Referencia: Contrato N° 4600013641, MEJORAMIENTO DE LA VIA SOBRE EL CORREDOR AUTOPISTA - EL RAMAL – GRANADA CODIGO (60AN16)- GRANADA - EL CHOCO – SAN CARLOS CODIGO (60AN16- 1) EN LA SUBREGION ORIENTE DEL DEPARTAMENTO DE ANTIOQUIA. VISITA DE OBRA ESPECIALIDAD HIDROLOGÍA, HIDRÁULICA Y SOCAVACIÓN.

A continuación, se presenta el informe de la visita realizada el día 20 de diciembre de 2022 en lo referente al componente de hidrología, hidráulica y socavación.

Asunto: Concepto sobre la alternativa de diseño de pavimentos propuesta por el Contratista.

Asunto: Revisión alternativa contratista

Foto 1. Presencia de agua en el costado izquierdo según el absclisado (vista en sentido hacia Granada).

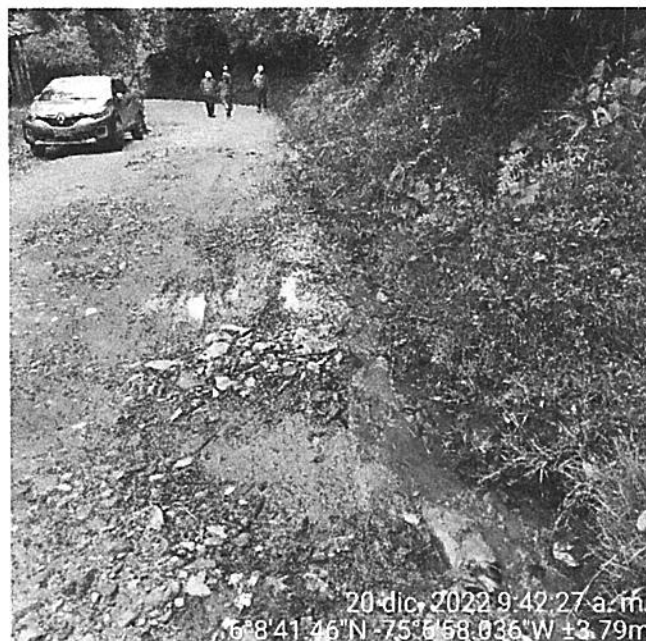
1. K14+720, evaluación hidráulica del canal longitudinal

En este tramo se tiene una presencia de agua permanente la cual discurre por el costado izquierdo de la vía en el sentido del abscisado, por tal razón es necesario evaluar la capacidad hidráulica de la cuneta triangular proyectada la cual inicia en la abscisa k14+830 y termina entregando en la obra de drenaje transversal de 0.90m ubicada en la abscisa k14+640, por lo tanto, la cuneta presenta una longitud del orden de 190m. En caso de que la estructura proyectada no presente la capacidad adecuada, se evaluará la implementación de un canal Bordillo. En cualquiera de las dos alternativas que se implemente, el filtro a utilizar seguirá presentando una profundidad de 1.0m, valor que se vienen implementado en el proyecto de acuerdo con los diseños realizados.

Figura 1. Esquema de posible Canal Bordillo a implementar.

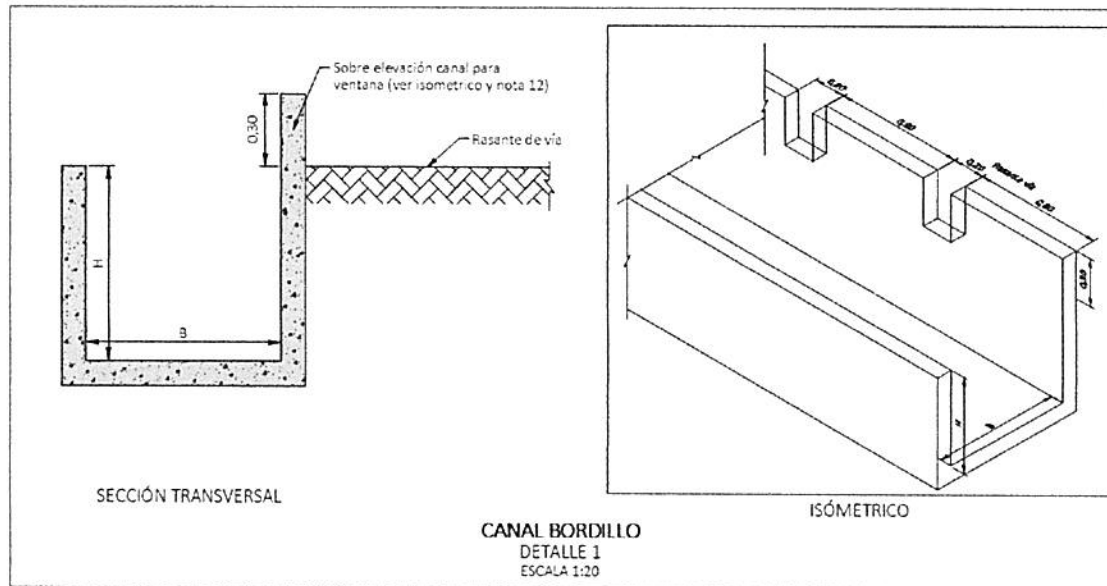
A continuación, en la **Figura 1** se presenta el esquema del posible canal bordillo a implementar en el caso que la cuneta triangular que se tiene proyectada no cumpla con la capacidad hidráulica requerida.

Foto 3. Estado de la obra de drenaje ubicada en el k13+097.

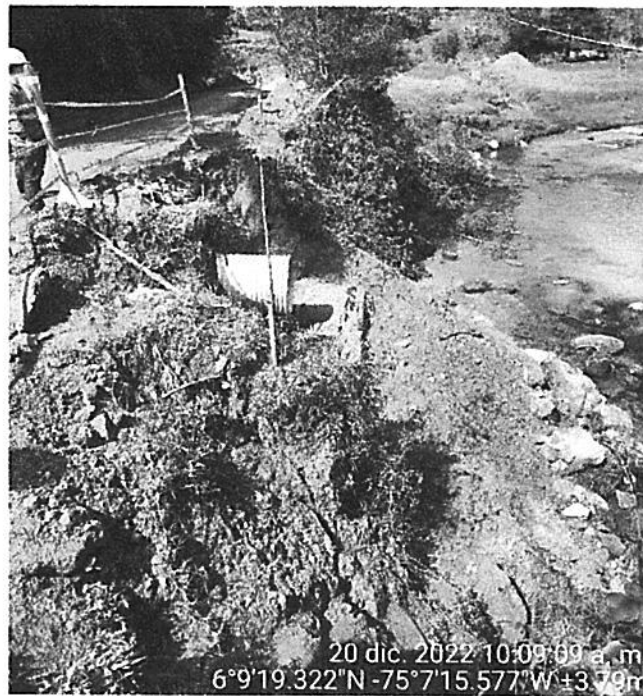
2. K13+097, verificación de ubicación de la estructura de descole de la obra a construir.

Para la estructura de drenaje transversal ubicada en este sitio, se recomienda que en el descole la estructura de salida tipo cabezote se ubique de tal manera que las aletas conserven la misma línea del muro proyecto en Megabag a construir, de tal forma que las mismas no sobresalgan con el objetivo de evitar la generación de perturbaciones en el perfil de flujo que transporta la quebrada ante el incremento de caudal.

En la losa del cabezote se proyecta realizar una llave de fondo, la cual se debe construir por debajo o al mismo nivel del fondo del muro en Megabag, con una profundidad mínima de 1.0m. En el caso de encontrar rocas que no sean posible realizar su extracción, se puede anclar el refuerzo en las mismas y manejar la llave como un concreto ciclópeo, garantizando la profundidad ya mencionada.

Figura 2. Perfil típico de estructura escalonada en el descole.

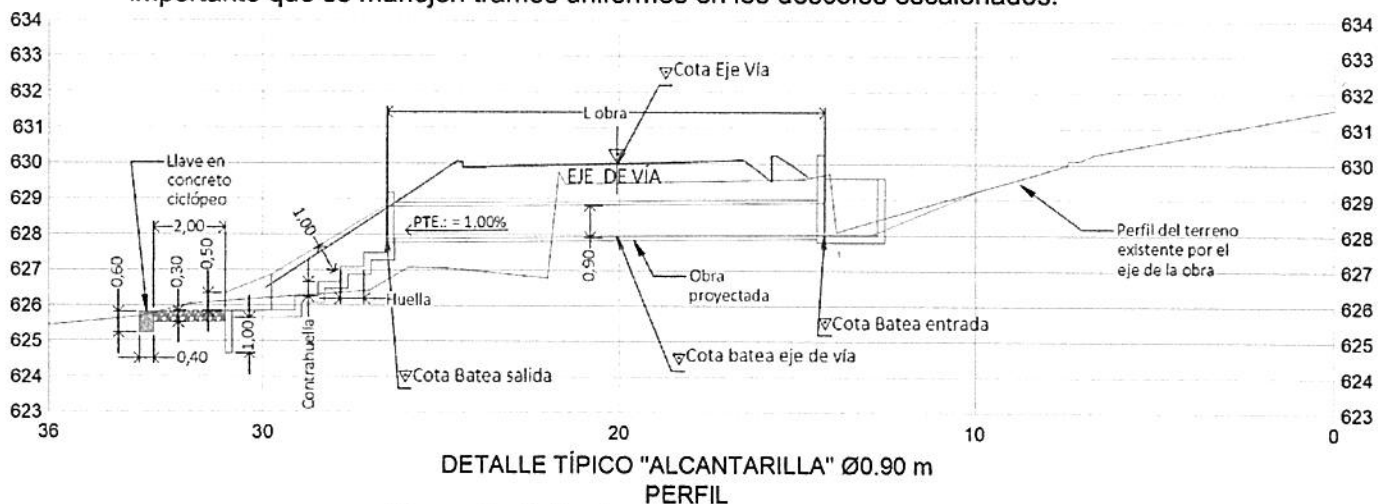
3. Detalle típico de estructura escalonada para la disipación de energía.

En las siguientes figuras se presenta un perfil típico de una obra de drenaje con estructura de disipación de energía en el descole. Para este tipo de estructuras se debido a la diversidad de pendientes que se tienen en la zona, se recomienda ajustarlas a las condiciones de campo con valores de la contrahuella en el rango entre 0.30 – 0.50m, y que la longitud de la huella siempre sea mayor o igual a la contrahuella establecida. Es importante que se manejen tramos uniformes en los descoles escalonados.
